VYSVĚTLENÍ ZADÁVACÍ DOKUMENTACE

| 1.1. Název veřejné zakázky: | „Stavební úpravy LF objekt ZZ -

rekonstrukce krovu, střechy, zateplení a
výměna oken“ |

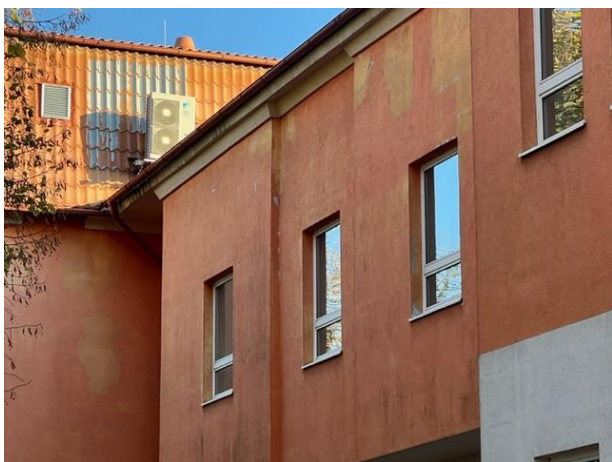
- Položka č. 97 Demontáž potrubí z PVC _ odvětrání ZTI / VZT – 60m, tato má v poznámce k položce uvedeno: Kompletní provedení dle specifikace PD a TZ včetně všech přímo souvisejících prací/činností _ vč. souvisejících prvků a zařízení. Prosíme o bližší specifikaci či stanovení řízené ceny.

Jelikož nemáme k části ZTI ani VZT žádnou bližší dokumentaci, nemůžeme položku relevantně ocenit.

Zadavatel k první části dotazu uvádí, že v PD – výkres č. D.1.1d-01 Půdorys krovu – bourací práce jsou označena potrubí (včetně průměrů a kusů), která se budou demontovat. Rovněž v TZ v oddíle Bourací práce je toto popsáno.
